2. Вход (входы) в здание

МБУ ДО «ЦИТ»

Ростовская область, г. Батайск, Северный массив, д. 4/1

фото 17

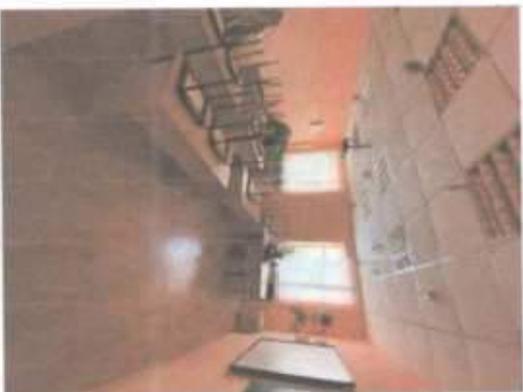
Отсутствует тактильно-информационная табличка для людей с нарушением зрения

С

Установить тактильно-информационные таблички доступных кабинетов для МГН согласно п. 6.5.9 СП 59.13330.2016 Информационные тактильные таблички для людей с нарушением зрения с использованием рельефных знаков и символов, а также рельефно-точечного шрифта Брайля должны размещаться рядом с дверью со стороны дверной ручки на высоте от 1,2 до 1,6 м: - перед входами во внутренние помещения, в которых оказываются услуги, с указанием номера и назначения помещения.
